質 疑 回 答 書

工事名又は業務名
吹田市吹一地区公民館及び吹田市吹一地区高齢者いこいの間建設工事(電気設備工事)

非常用照明・誘導灯設備 2階平面図

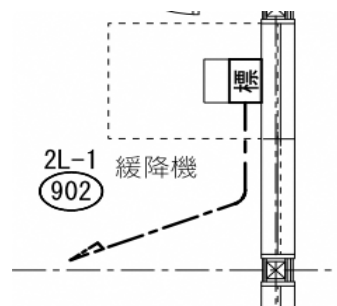
当該図面に記載されている防災設備表示灯について、
姿図への記載がなく、機器仕様が不明確な状況です。

つきましては、以下の事項をご教示ください。

- ① 参考メーカー名
- ② 参考型番(品番)

- ① 参考メーカー名: パナソニック株式会社
- ② 参考型番(品番): FA20380C LE1、FK20391相当品
